龍門核電廠初始測試視察報告
(98 年第 1 季季報)

行政院原子能委員會 核能管制處

中華民國 98 年 04 月

附圖一、龍門核電廠一號機管路沖洗進度 (至 98 年 03 月 31 日)

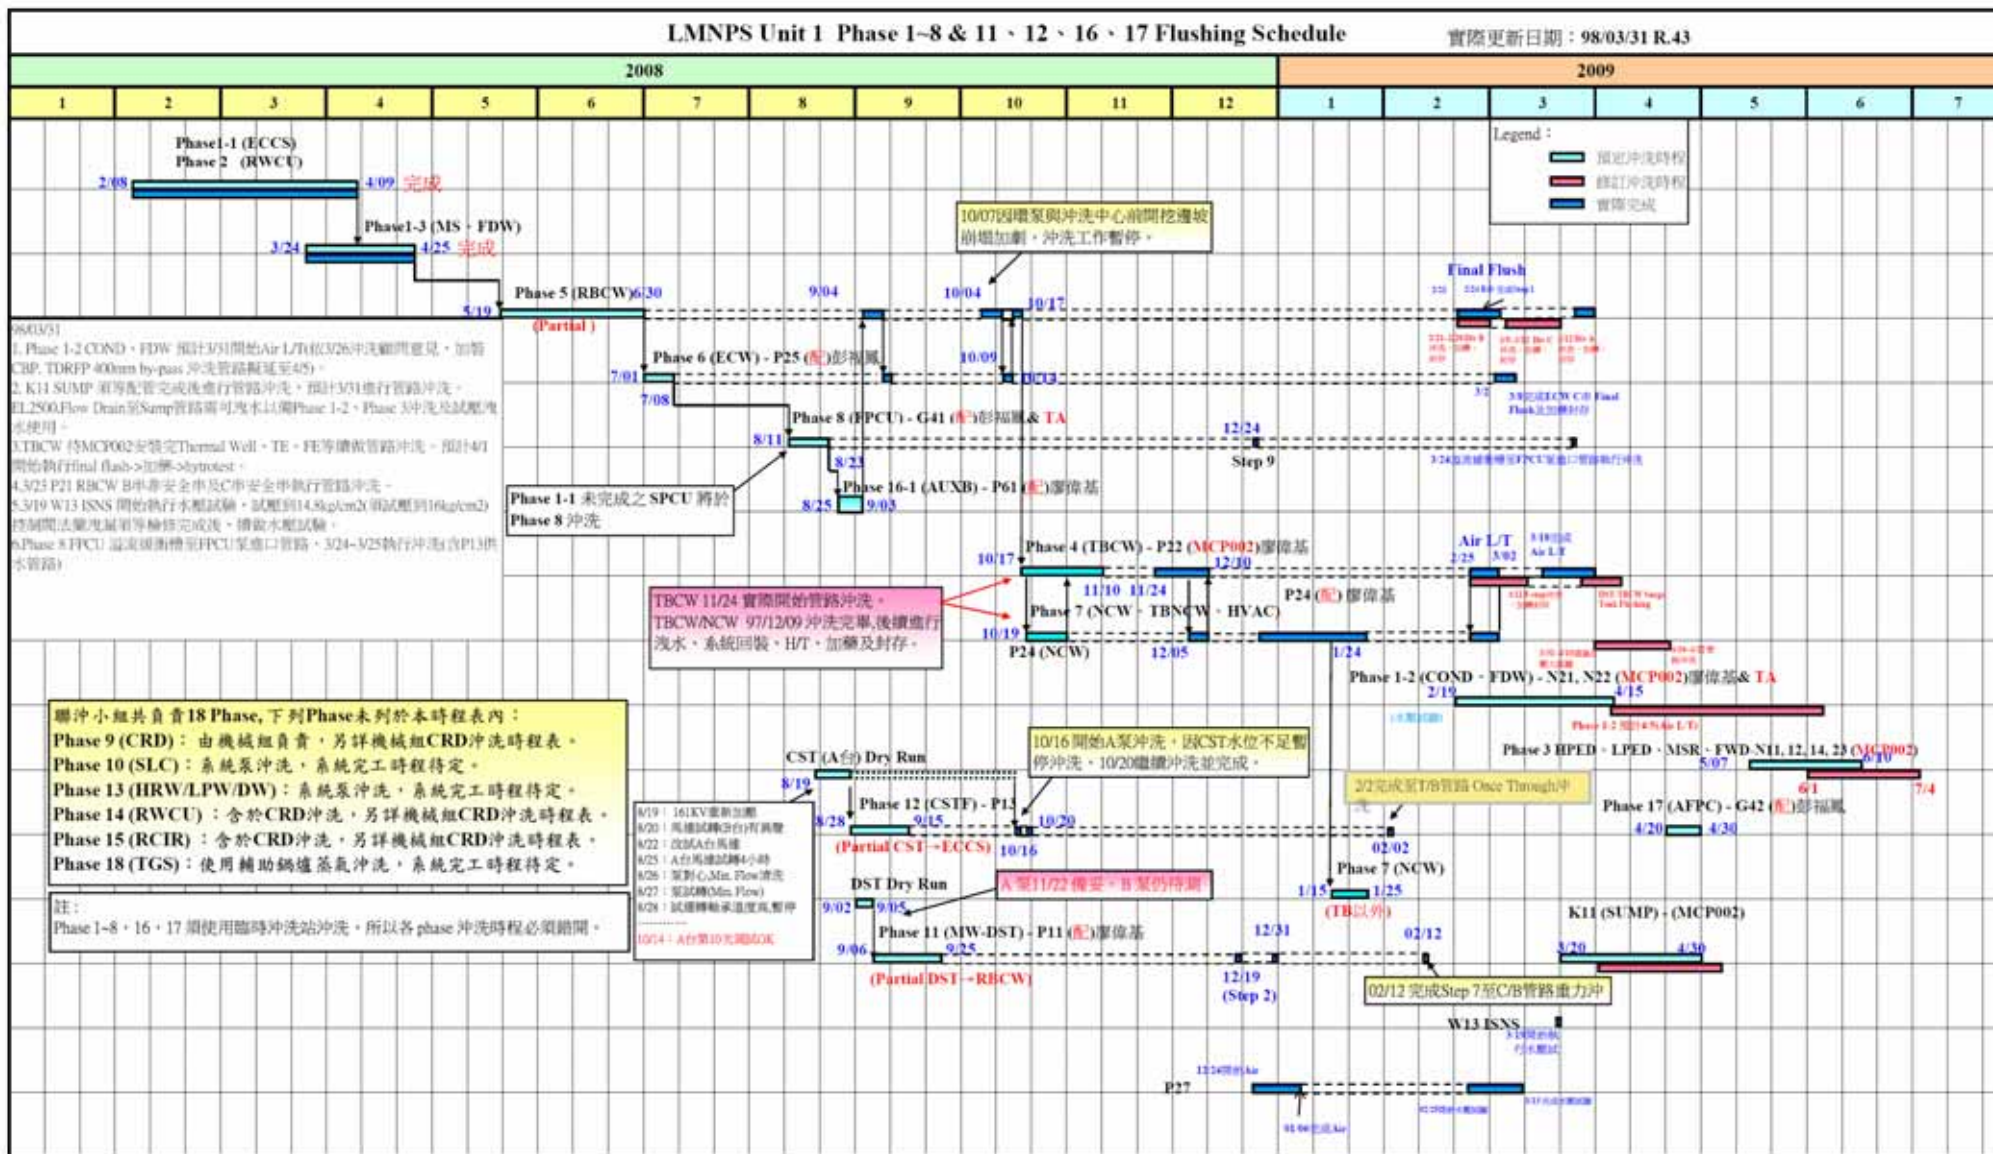
本季管路沖洗作業因工程與測試問題 (如 DST 系統之馬達高振動等)，或施工處尚未交出系統管路等因素，而導致本季管路沖洗作業未能如預期執行。管路沖洗時程表 (至 3 月 31 日) 見附圖一。由於管路沖洗作業電廠已陸續完成 ECCS、RBCW、FPCU 等多項系統管路，故無論在管路沖洗技術或落實品保制度上，均已逐漸進入軌道，但因龍門核電廠施工進度不如預期，部分已清洗完成之系統管路因材質為碳鋼及未
